Aggiornamento Elaborato 2 del PAI Po
Aggiornamento Mappe aree allagabili del PGRA

Scheda di sintesi

Comune: Marone

Corso d'acqua: Val Bandera, Bagnadore, Opolo

5 – nord abitato di Marone - est cava di dolomia Ponzano

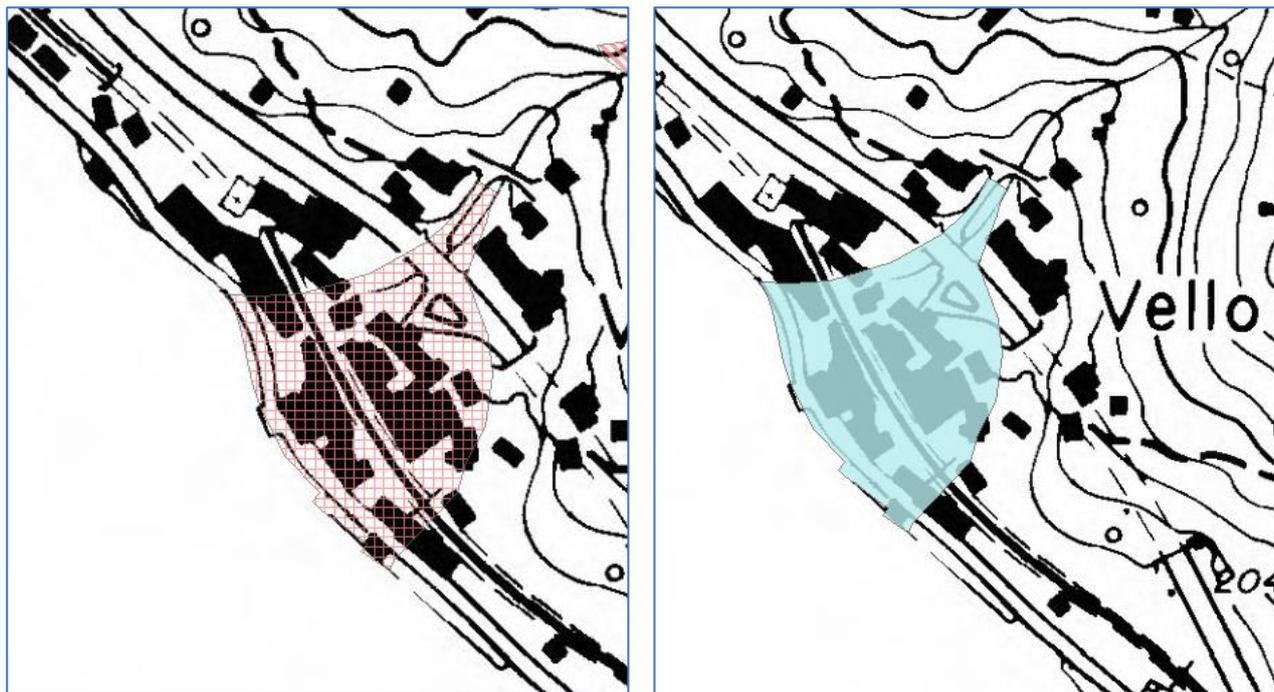
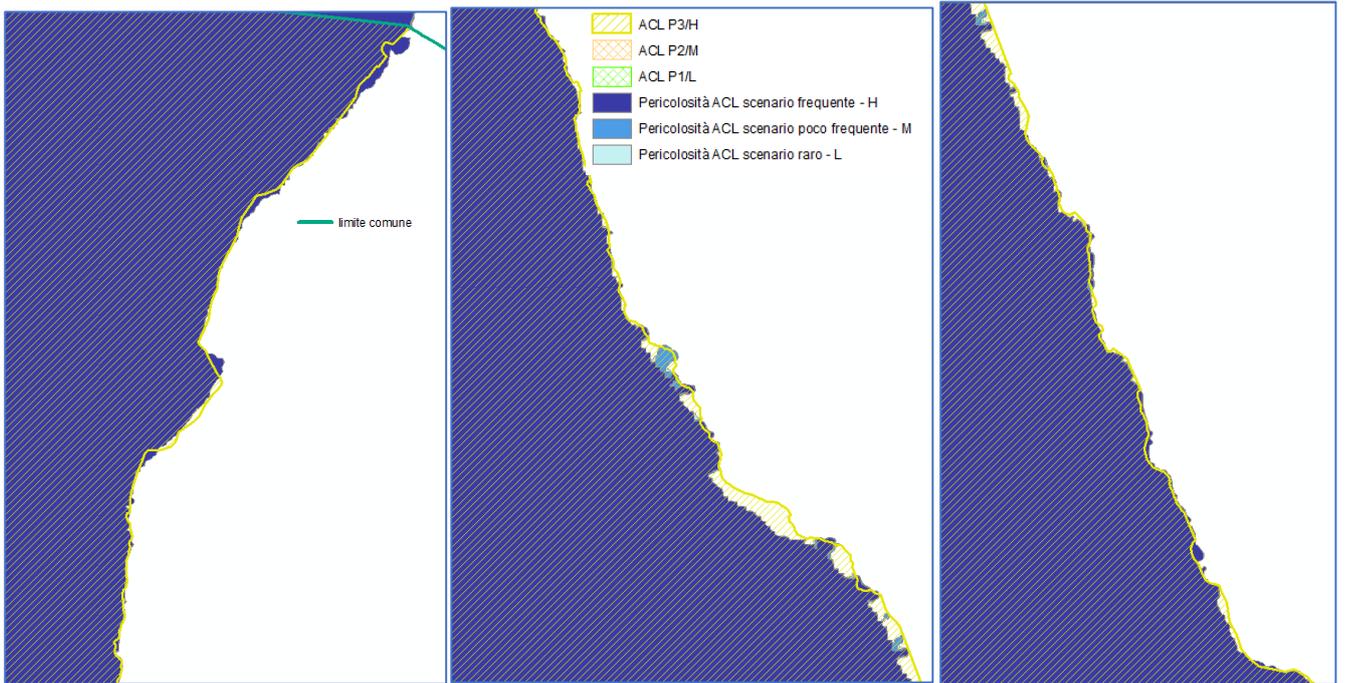
L'area di frana quiescente (Fq) posta a nord dell'abitato di Marone ed a est dell'area ove è situata la cava di dolomia è stata modificata leggermente nella delimitazione relativamente alla porzione più a sud per adeguamento del limite del poligono alla base vettoriale comunale.

A sinistra carta elaborato 2 PAI vigente; a sinistra carta PAI/PGRA proposta (con e senza base topografica aerofotogrammetrico) – modifica frana quiescente Fq

Adeguamento del limite del poligono alla base vettoriale comunale.

1 - CONOIDE DI VELLO

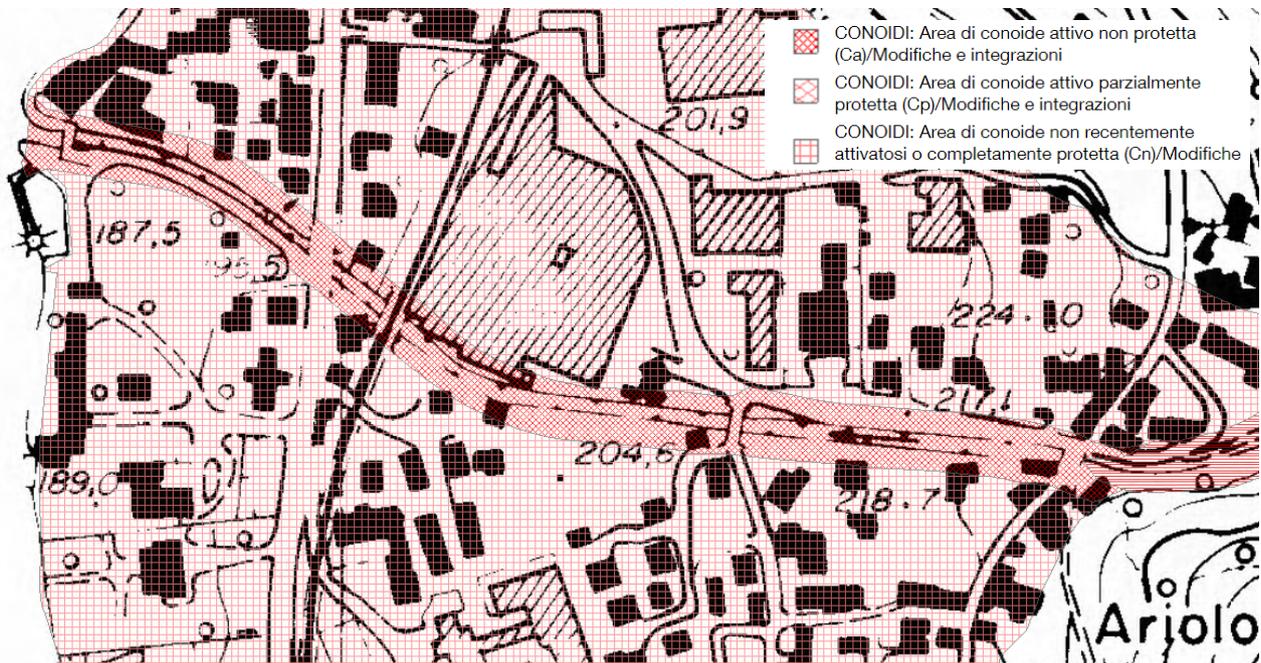
La proposta riguarda la classificazione del tratto di alveo posto in corrispondenza del conoide di Vello come porzione di conoide attiva (Ca PAI – P3/H RSCM PGRA coincidente con P2/M e P1/L), distinguendola pertanto dalla restante porzione che resta classificata come Cn PAI (P1/L RSCM PGRA), come in precedenza.

Proposta di modifica (estratto carta PAI/PGRA CG PGT) – area di conoide in corrispondenza dell'alveo, classificata Ca PAI e P3/H (rosa), coincidente con P2/M e P1/L PGRA – ambito RSCM

La riclassificazione da Cn a Ca è stata fatta in relazione alla situazione morfologica del bacino idrografico che potrebbe dar luogo ad eventi di piena con trasporto solido significativo o a fenomeni di colata, come quello avvenuto nel luglio 1963, ed alla mancanza di opere di sistemazione che possano arrestare il materiale in carico a monte del conoide.

2 - Conoide e Torrente Opolo
a)

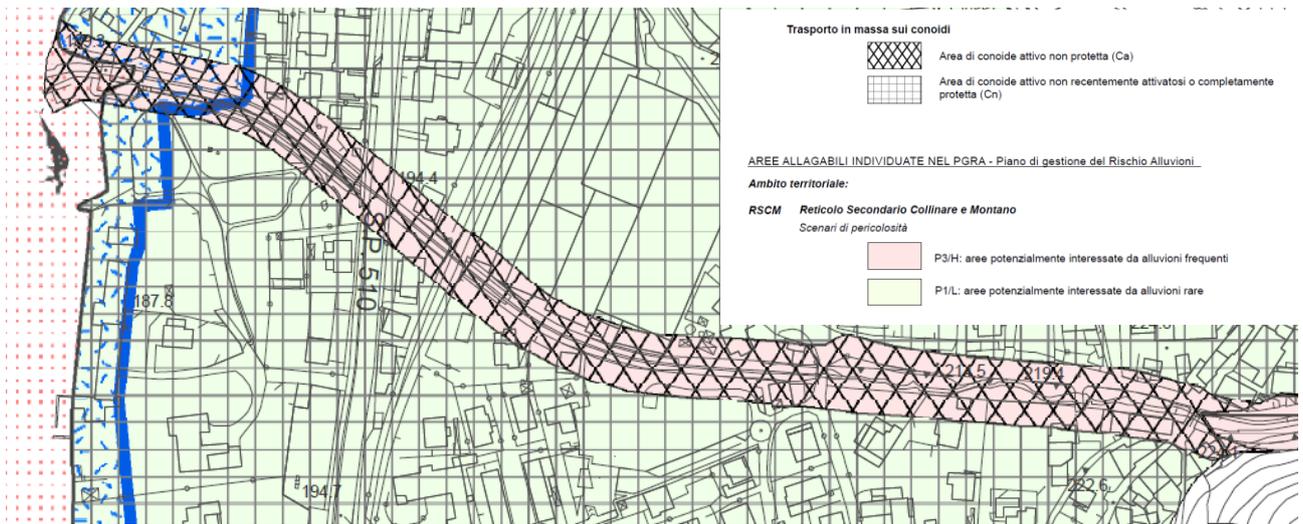
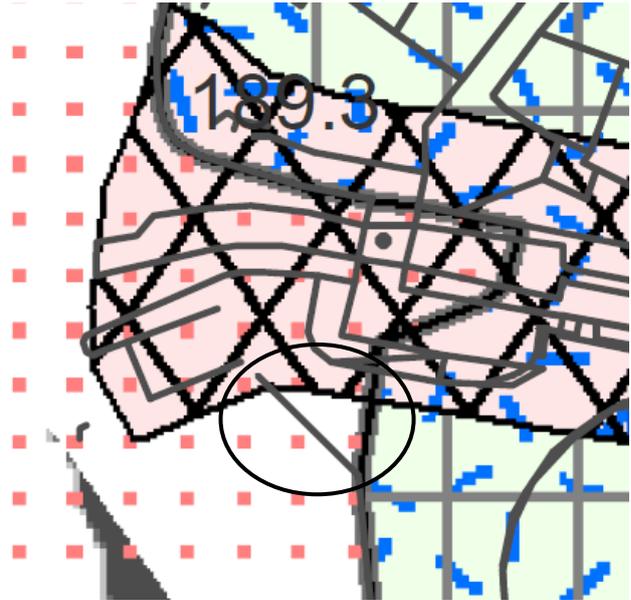
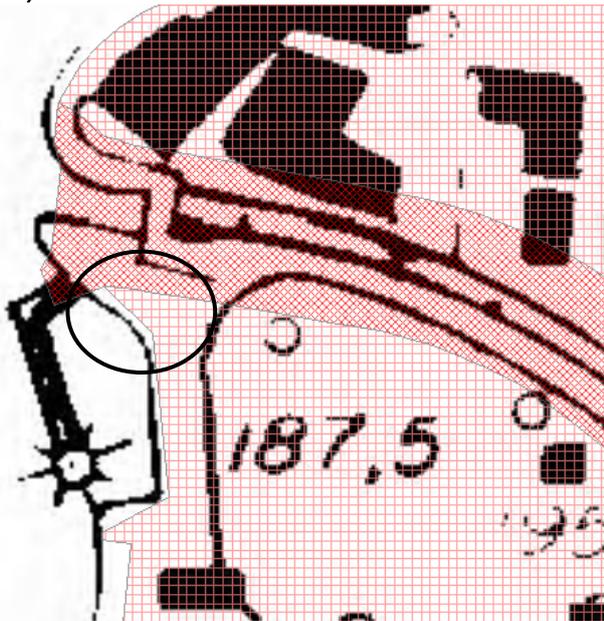
- Vengono proposte lievi modifiche, in ampliamento, al limite dell'area classificata come Ca PAI (P3/H PGRA coincidente con P2/M e P1/L), in particolare alla confluenza nel lago d'Iseo, per adeguamento del limite esterno del poligono alla base topografica utilizzata;
- il poligono Cn PAI (P1/L RSCM PGRA) del Torrente Opolo è stato modificato, in riduzione, per adeguamento del limite esterno del poligono alla base topografica utilizzata;
- il poligono Ee PAI (P3/H RSCM PGRA coincidente con P2/M e P1/L) del Torrente Opolo è stato modificato rispetto alla versione precedente per adeguamento del limite esterno del poligono alla base topografica utilizzata e per renderlo coerente con la delimitazione contenuta nella Carta di Sintesi della componente geologica del PGT datata 2009 (ove è stato rappresentato tra le aree vulnerabili dal punto di vista idraulico).

Sopra: elaborato 2 PAI vigente Ca - sotto proposta di modifica (estratto carta PAI/PGRA CG PGT)

Sovrapposizione elaborato 2 PAI vigente Ca e la proposta di modifica (linea blu). I cerchi e le frecce indicano i punti di alcune delle modifiche proposte anche inferiori al metro.

Punti a e b: adeguamento del limite dell'area alla nuova base topografica comunale

b)

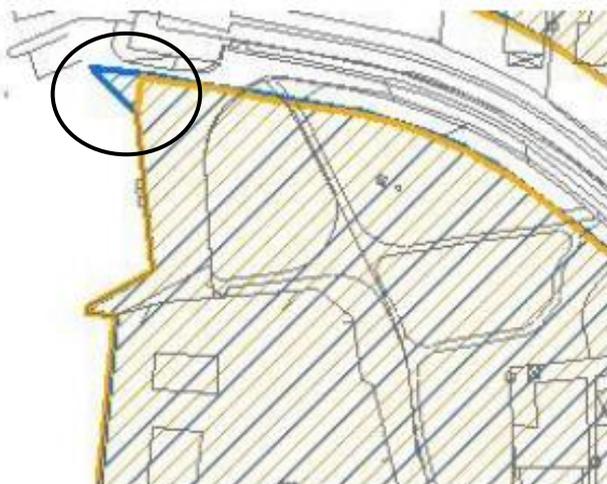
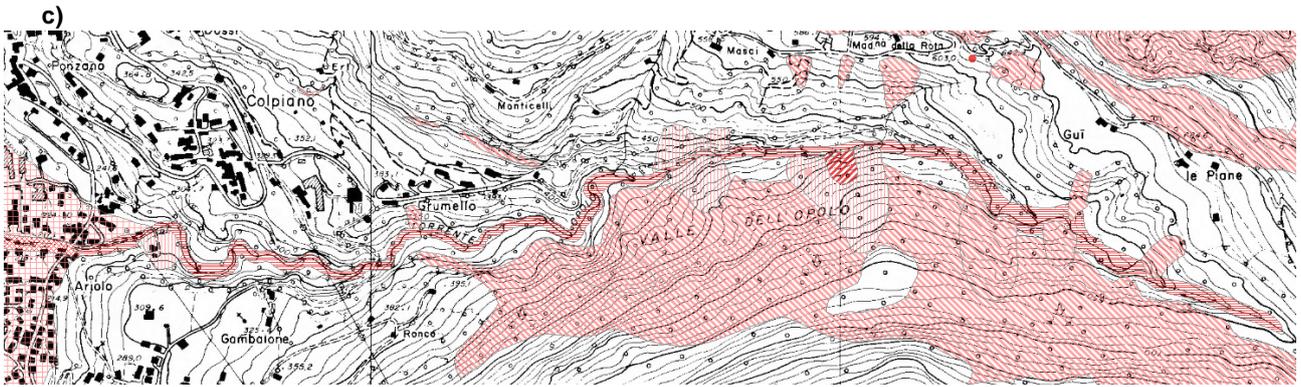
Sopra a sinistra: elaborato 2 PAI vigente – sopra a destra: proposta di stralcio dell'area di conoide Cn (P1/L) di forma triangolare

Sovrapposizione dell'area vigente (blu) e della proposta di modifica (giallo) nell'Allegato 2 d.g.r. 6314/2022

Punto c: adeguamento del limite esterno del poligono alla base topografica e per renderlo coerente con la delimitazione contenuta nella Carta di Sintesi della componente geologica del PGT datata 2009 (ove è stato rappresentato tra le aree vulnerabili dal punto di vista idraulico).

3 - Conoidi coalescenti Bagnadore e Opolo

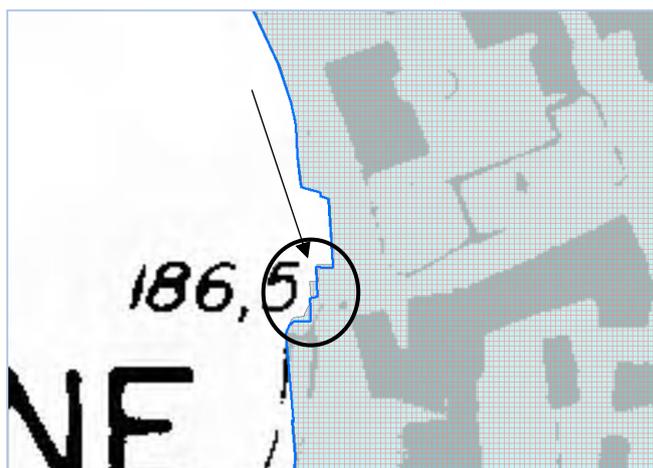
Il poligono Cn PAI (P1/L RSCM PGRA), che rappresenta l'area coalescente dei conoidi dei torrenti Bagnadore e Opolo, viene modificato in minima parte (scostamento massimo minore di 2 metri in riduzione) rispetto alla situazione vigente per adeguamento del limite del poligono alla base vettoriale comunale.

In alto: a sinistra carta elaborato 2 PAI e mappe PGRA vigenti; a destra proposta di modifica (estratto carta PAI/PGRA CG PGT)
 Sotto: sovrapposizione tra carta elaborato 2 PAI e mappe PGRA vigente e proposta di modifica (linea blu) dell'area Cn - P1/L

Adeguamento del limite areale alla base vettoriale comunale

4 – Conoide e Torrente Bagnadore

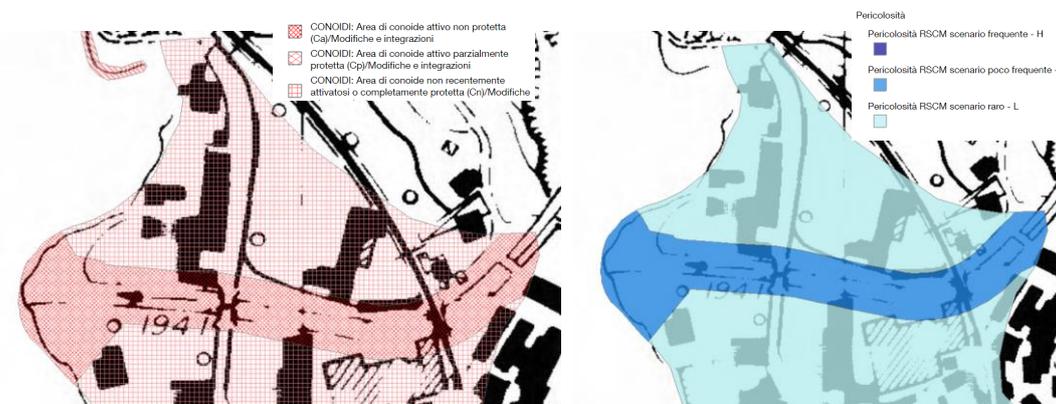
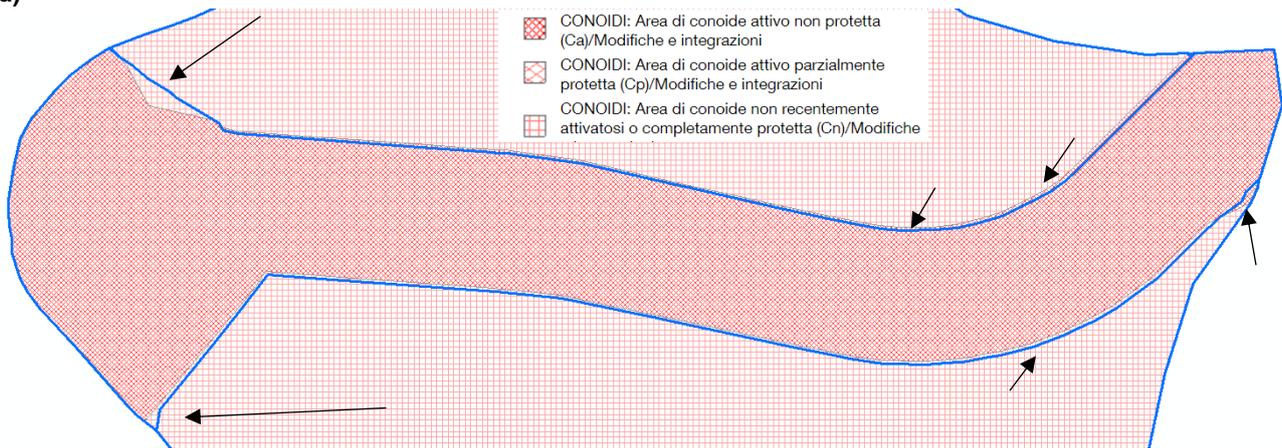
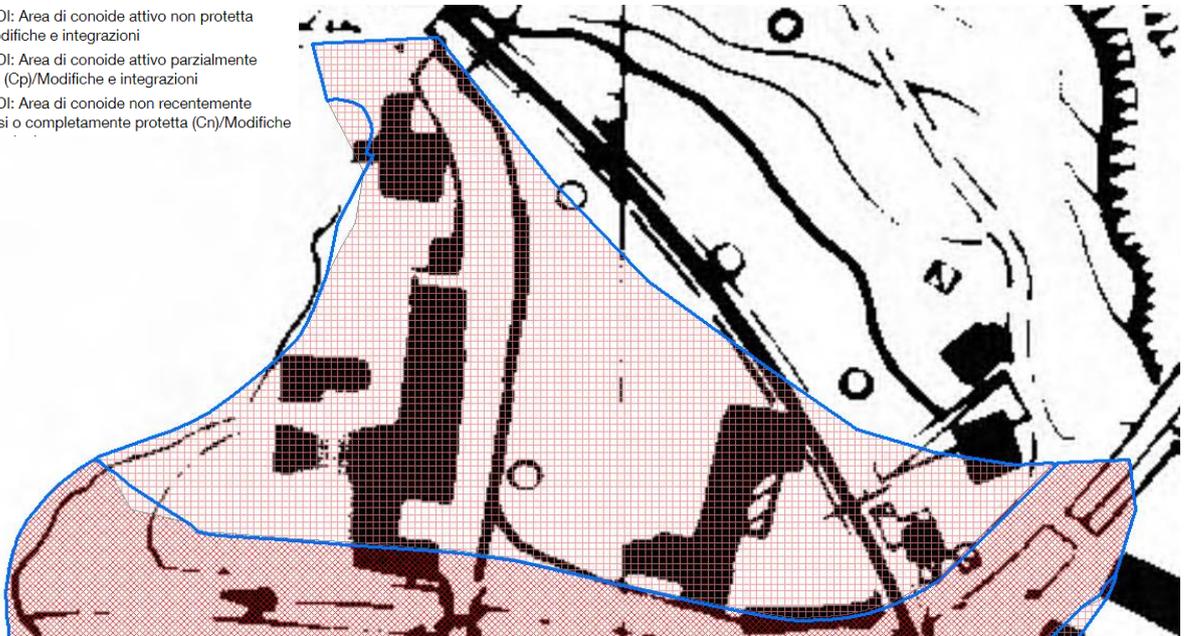
- leggere modifiche al limite dell'area Ca PAI (P3/H RSCM PGRA coincidente con P2/M e P1/L), soprattutto alla confluenza nel lago d'Iseo per adeguamento del limite esterno del poligono Ca PAI (P3/H RSCM PGRA coincidente con P2/M e P1/L) alla base vettoriale comunale;

A sinistra PAI vigente Ca, Cn; a destra PGRA – ambito RSCM vigente P3/H eP1/L

Sovrapposizione tra carta elaborato 2 PAI vigente e proposta di modifica (linea blu) delle aree Ca e Cn. Le frecce indicano alcuni punti delle modifiche proposte.

Punti d e e: adeguamento del limite dell'area alla base topografica comunale

Sovrapposizione tra carta elaborato 2 PAI vigente e proposta di modifica (linea blu) dell'area Cn.

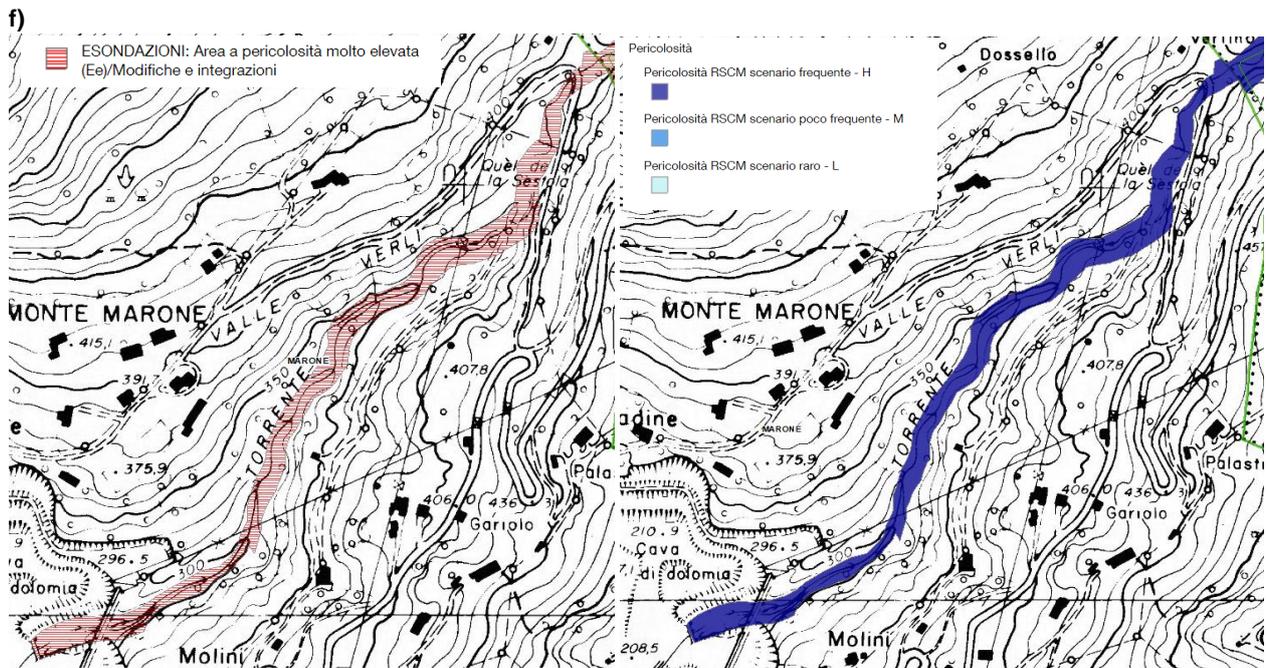
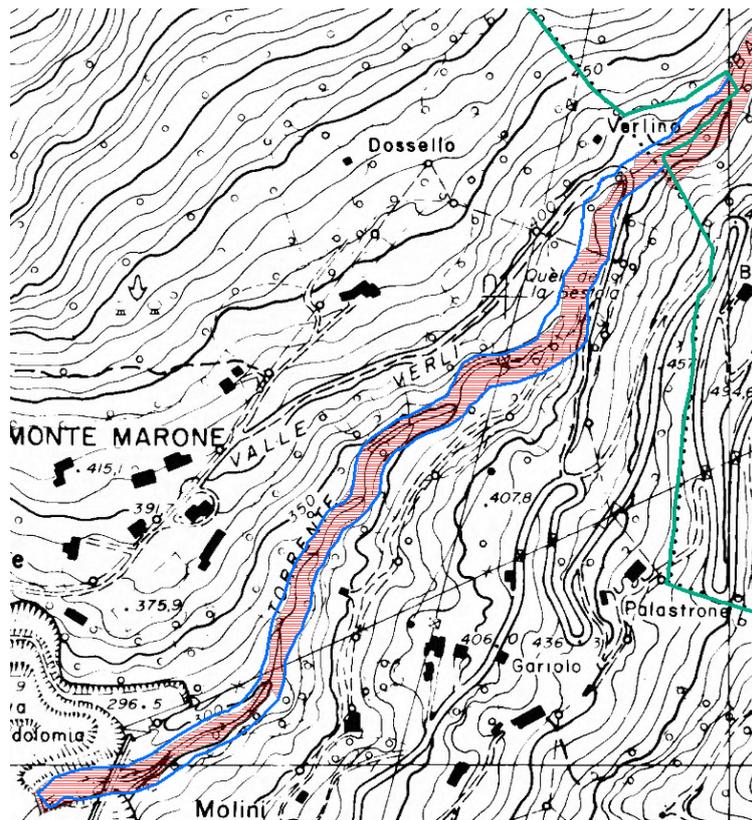
- il poligono Cn PAI (P1/L RSCM PGRA) del Torrente Bagnadore è stato modificato rispetto alla situazione vigente in parte in aumento e in parte in riduzione, soprattutto nella zona in prossimità della sponda del Lago d'Iseo, per adeguamento del limite esterno del poligono alla base vettoriale comunale;
